NOTĂ DE ATENȚIONARE privind siguranța la locul de utilizare, actualizată**Sisteme RM cu tunel de 60 cm lățime**

Dezlipirea adezivului sigiliului bobinei de corp în cuadratură (Quadrature Body Coil, QBC) poate duce la expunerea marginilor ascuțite

14 aprilie 2025

Figura 1. Locația sigiliului QBC (QBC seal)

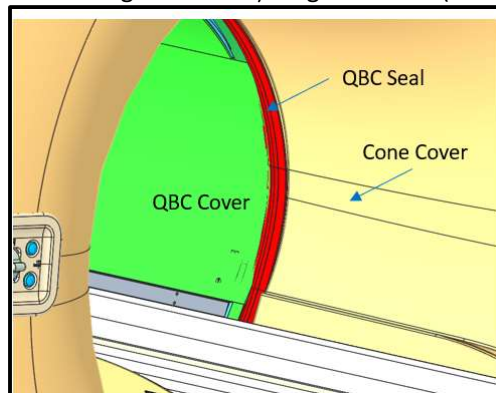
Adezivul sigiliului bobinei de corp în cuadratură (Quadrature Body Coil, QBC) se poate dezlipi, creând margini ascuțite care pot intra în contact cu pacienții. Sigiliul QBC (QBC seal) se poate slăbi pe măsură ce masa pacientului se deplasează într-o mișcare orizontală în și în afara tunelului sistemului. Sigiliul QBC (QBC seal) (Figura 1) este un sigiliu din cauciuc care este lipit între stratul de acoperire al conului (cone cover) și stratul de acoperire al QBC (QBC cover) și funcționează pentru a preveni ca marginile ascuțite ale stratului de acoperire al QBC (QBC cover) să intre în contact cu pacienții în timpul unei examinări.

Dacă sigiliul QBC (QBC seal) se slăbește în timpul procesului de scanare, riscul pentru pacient poate include una sau mai multe dintre următoarele: abraziuni ale pielii, vânătăi, laceratii, căderea/încurcarea părului și leziuni ale țesutului.

- Ca parte a pregătirii înainte de scanarea pacientului:
 1. Inspectați sigiliul QBC (QBC seal) pentru separarea dintre stratul de acoperire al conului (cone cover) și stratul de acoperire al QBC (QBC cover).

2. Dacă sigiliul QBC (QBC seal) este găsit detașat sau slăbit, **opriți utilizarea imediat.**
 3. Contactați reprezentantul de service Philips local.
- Dacă sigiliul QBC (QBC seal) se slăbește în timpul unei scanări a pacientului:

Philips vă va contacta pentru a programa o oră pentru ca un inginer de service pe teren (FSE) să vă viziteze locația și să înlocuiască sigiliul QBC (QBC seal) al sistemului (referință FCO78100573, FCO78100615).
